Dossier suivi par : File d'attente UDAP 18  
Objet : demande de PERMIS DE CONSTRUIRE - dossier  
papier

Numéro : PC 018177 2100008 U1801  
Adresse du projet : CHAMP DE L'ECOLE PARNAY  
Déposé en mairie le : 01/08/2022  
Reçu au service le : 01/08/2022  
Nature des travaux: Parc photovoltaïque

**Objet : PC 018 177 21 00004 – SOLEIA RNA – Parnay (18)**

**AVIS SUR L'APPLICATION DU DROIT DES SOLS**

**Caractéristiques générales :**

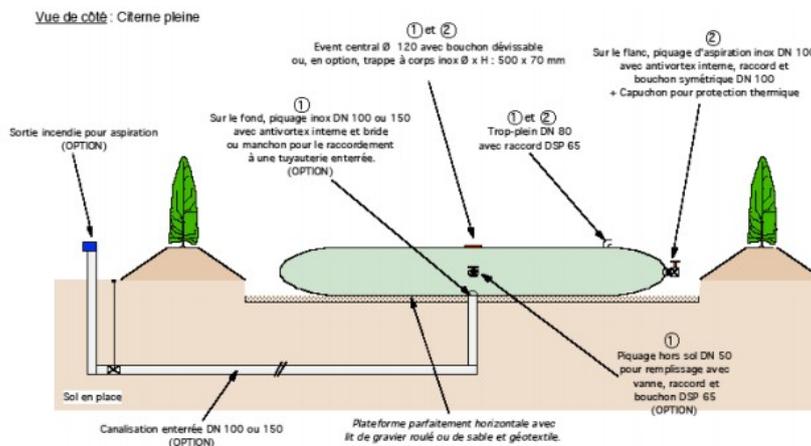
Le chemin ou la route menant à la plateforme d'aspiration doit être praticable par les engins incendie (largeur minimale de 3 m et sur sol dur ou stabilisé). Il sera nécessaire d'adresser au SDIS un plan mentionnant la position, le type et le volume de la réserve afin que celle-ci puisse être référencée.

- Aire d'aspiration pour l'engin pompe.
- Distance du raccord d'aspiration de l'engin ≤ 4 mètres.
- Accessible aux engins en tout temps et en toute circonstance.
- Raccord d'aspiration (DSP) avec anti vortex d'un diamètre de 100 mm et une vanne de barrage.
- Event d'un diamètre de 120 cm.
- Trop plein d'un diamètre de 80 cm avec bouchon obturateur et chaînette.
- Signalisation du site.

#### Caractéristiques générales :

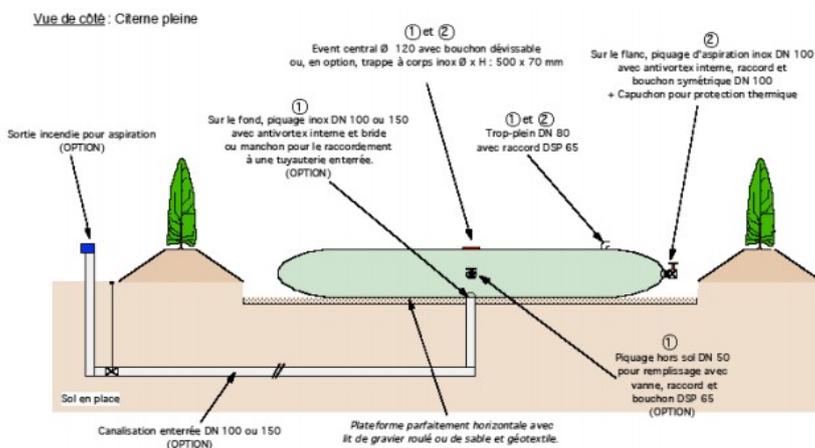
Le chemin ou la route menant à la plateforme d'aspiration doit être praticable par les engins incendie (largeur minimale de 3 m et sur sol dur ou stabilisé). Il sera nécessaire d'adresser au SDIS un plan mentionnant la position, le type et le volume de la réserve afin que celle-ci puisse être référencée.

- Aire d'aspiration pour l'engin pompe.
- Distance du raccord d'aspiration de l'engin ≤ 4 mètres.
- Accessible aux engins en tout temps et en toute circonstance.
- Raccord d'aspiration (DSP) avec anti vortex d'un diamètre de 100 mm et une vanne de barrage.
- Event d'un diamètre de 120 cm.
- Trop plein d'un diamètre de 80 cm avec bouchon obturateur et chaînette.
- Signalisation du site.

#### Caractéristiques générales :

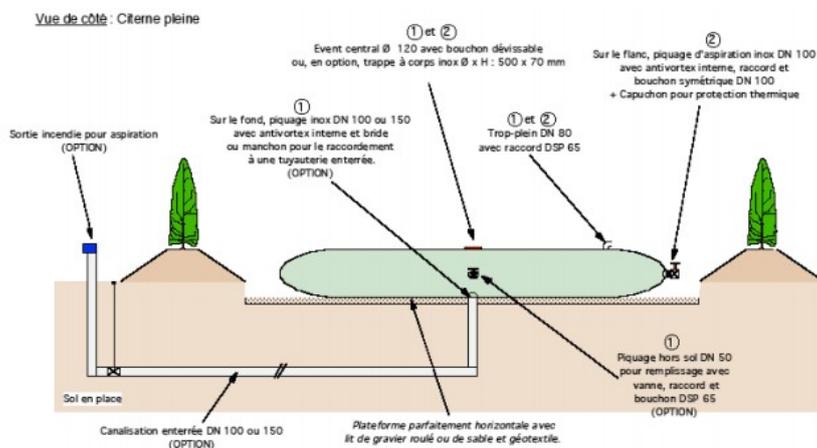
Le chemin ou la route menant à la plateforme d'aspiration doit être praticable par les engins incendie (largeur minimale de 3 m et sur sol dur ou stabilisé). Il sera nécessaire d'adresser au SDIS un plan mentionnant la position, le type et le volume de la réserve afin que celle-ci puisse être référencée.

- Aire d'aspiration pour l'engin pompe.
- Distance du raccord d'aspiration de l'engin ≤ 4 mètres.
- Accessible aux engins en tout temps et en toute circonstance.
- Raccord d'aspiration (DSP) avec anti vortex d'un diamètre de 100 mm et une vanne de barrage.
- Event d'un diamètre de 120 cm.
- Trop plein d'un diamètre de 80 cm avec bouchon obturateur et chaînette.
- Signalisation du site.

#### Caractéristiques générales :

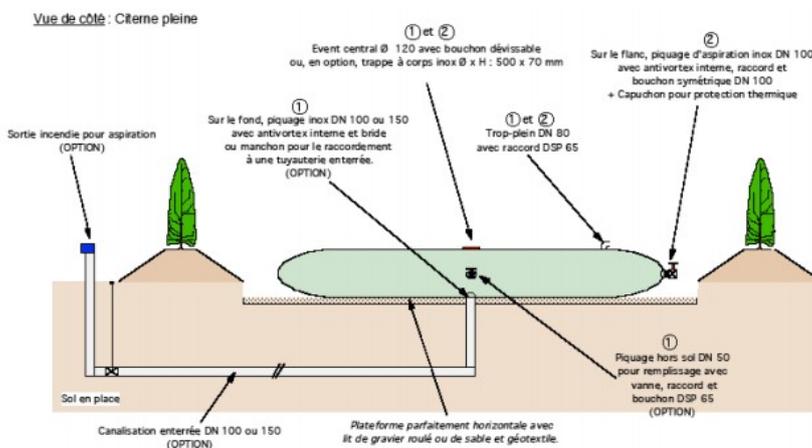
Le chemin ou la route menant à la plateforme d'aspiration doit être praticable par les engins incendie (largeur minimale de 3 m et sur sol dur ou stabilisé). Il sera nécessaire d'adresser au SDIS un plan mentionnant la position, le type et le volume de la réserve afin que celle-ci puisse être référencée.

- Aire d'aspiration pour l'engin pompe.
- Distance du raccord d'aspiration de l'engin ≤ 4 mètres.
- Accessible aux engins en tout temps et en toute circonstance.
- Raccord d'aspiration (DSP) avec anti vortex d'un diamètre de 100 mm et une vanne de barrage.
- Event d'un diamètre de 120 cm.
- Trop plein d'un diamètre de 80 cm avec bouchon obturateur et chaînette.
- Signalisation du site.

#### Caractéristiques générales :

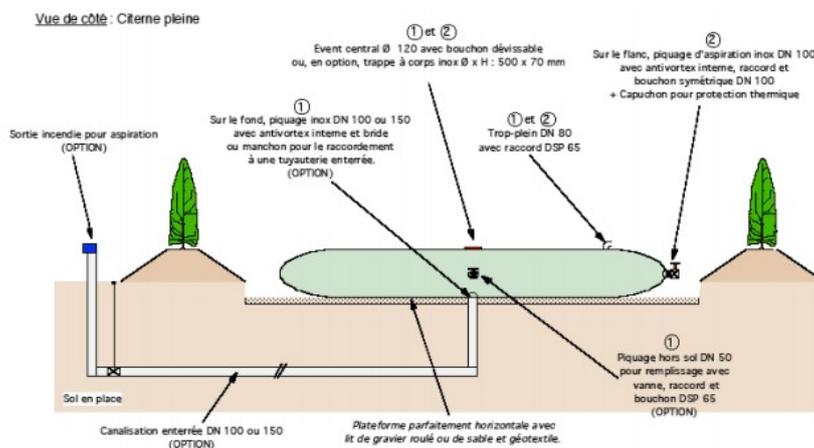
Le chemin ou la route menant à la plateforme d'aspiration doit être praticable par les engins incendie (largeur minimale de 3 m et sur sol dur ou stabilisé). Il sera nécessaire d'adresser au SDIS un plan mentionnant la position, le type et le volume de la réserve afin que celle-ci puisse être référencée.

- Aire d'aspiration pour l'engin pompe.
- Distance du raccord d'aspiration de l'engin ≤ 4 mètres.
- Accessible aux engins en tout temps et en toute circonstance.
- Raccord d'aspiration (DSP) avec anti vortex d'un diamètre de 100 mm et une vanne de barrage.
- Event d'un diamètre de 120 cm.
- Trop plein d'un diamètre de 80 cm avec bouchon obturateur et chaînette.
- Signalisation du site.

#### Caractéristiques générales :

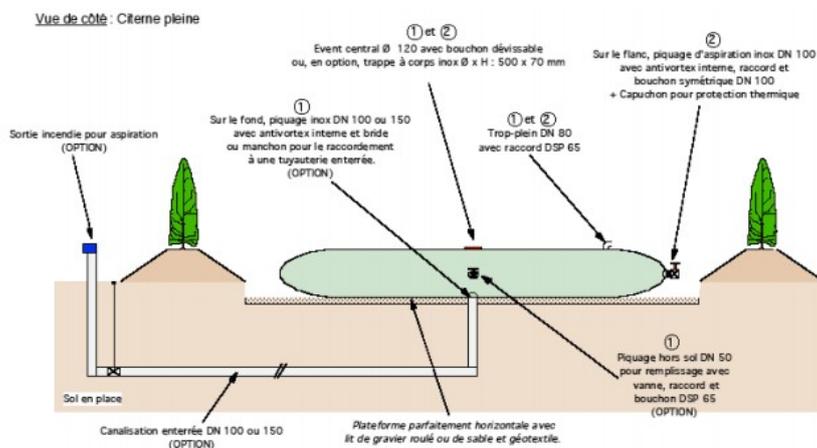
Le chemin ou la route menant à la plateforme d'aspiration doit être praticable par les engins incendie (largeur minimale de 3 m et sur sol dur ou stabilisé). Il sera nécessaire d'adresser au SDIS un plan mentionnant la position, le type et le volume de la réserve afin que celle-ci puisse être référencée.

- Aire d'aspiration pour l'engin pompe.
- Distance du raccord d'aspiration de l'engin ≤ 4 mètres.
- Accessible aux engins en tout temps et en toute circonstance.
- Raccord d'aspiration (DSP) avec anti vortex d'un diamètre de 100 mm et une vanne de barrage.
- Event d'un diamètre de 120 cm.
- Trop plein d'un diamètre de 80 cm avec bouchon obturateur et chaînette.
- Signalisation du site.

#### Caractéristiques générales :

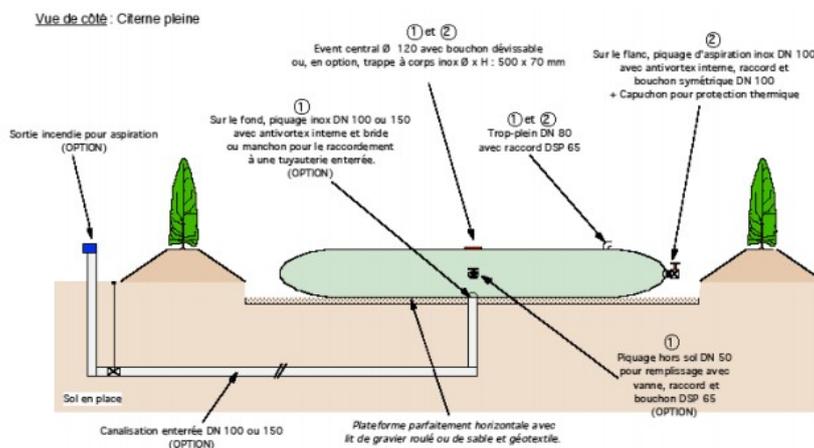
Le chemin ou la route menant à la plateforme d'aspiration doit être praticable par les engins incendie (largeur minimale de 3 m et sur sol dur ou stabilisé). Il sera nécessaire d'adresser au SDIS un plan mentionnant la position, le type et le volume de la réserve afin que celle-ci puisse être référencée.

- Aire d'aspiration pour l'engin pompe.
- Distance du raccord d'aspiration de l'engin ≤ 4 mètres.
- Accessible aux engins en tout temps et en toute circonstance.
- Raccord d'aspiration (DSP) avec anti vortex d'un diamètre de 100 mm et une vanne de barrage.
- Event d'un diamètre de 120 cm.
- Trop plein d'un diamètre de 80 cm avec bouchon obturateur et chaînette.
- Signalisation du site.
